**CCR-VIA -- COMITATO DI COORDINAMENTO REGIONALE PER LA
VALUTAZIONE D'IMPATTO AMBIENTALE**

Giudizio n° 3003 del 29/01/2019

Oggetto Impianto di produzione biometano

Verifica di Assoggettabilità a V.I.A. – V.A.

Figura 1: Localizzazione dell'area di intervento su IGM 1:25.000 (da elaborato "Inquadramento Territoriale").

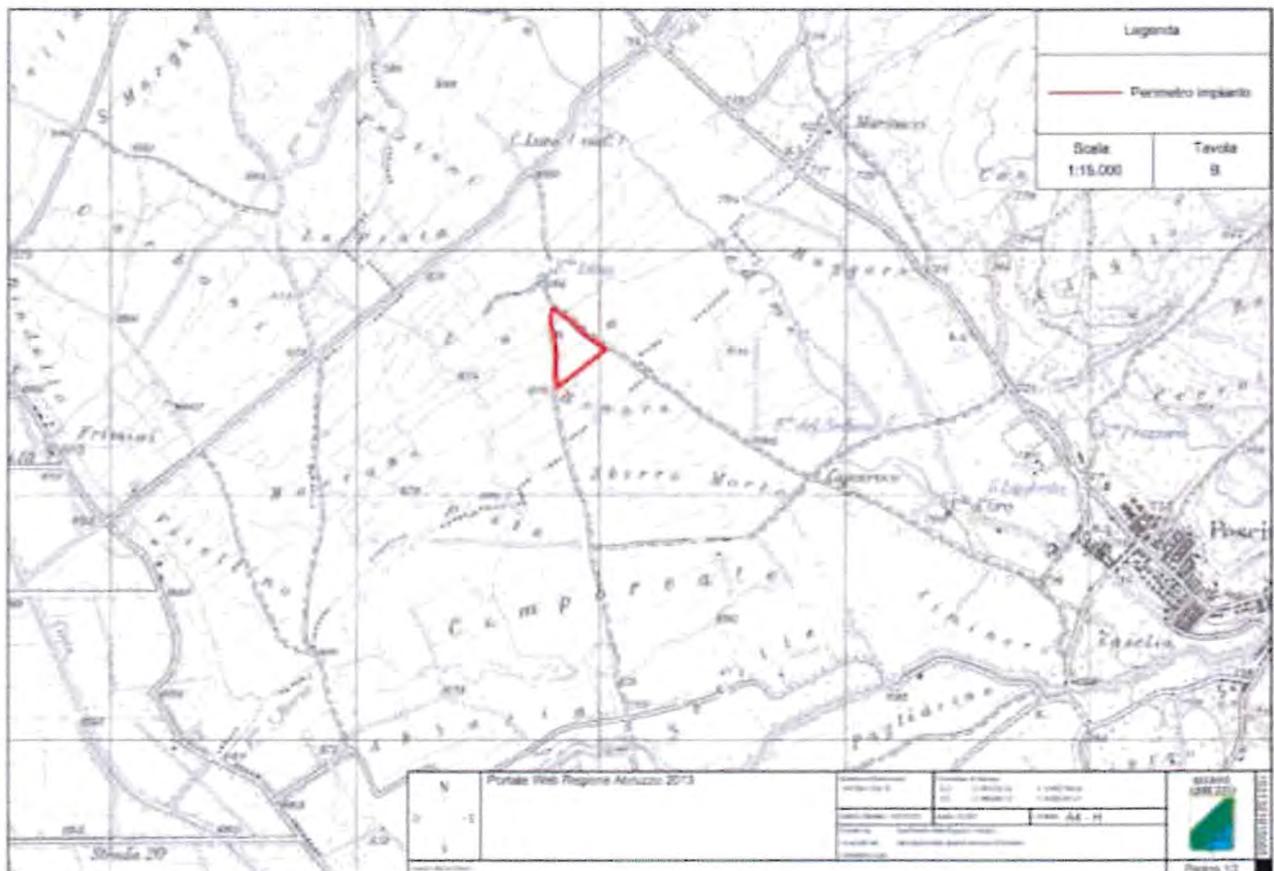
Successivamente, con prot. n. RA/276591 del 08/10/2018 e prot. n. RA/8812 del 11/01/2019, la Ditta ha trasmesso integrazioni alla Relazione Ambientale inserendo anche la verifica dei criteri localizzativi del nuovo **PRGR ai sensi della L.R. 5/2018**. A tal proposito il tecnico dichiara che l'impianto in oggetto è classificabile, come da Tab. 18.2-1, come **Tipo C4 – Digestione anaerobica per produzione biogas e digestato** e che esso *“si trova ad adeguata distanza da centri abitati ed obiettivi sensibili”*. Il centro abitato più vicino (Pescina) è, infatti, ubicato a distanza > 1500 m e il Presidio Ospedaliero “S. Rinaldi” nel Comune di Pescina sorge a circa 2.400 m (come da elaborato “Inquadramento Territoriale”).
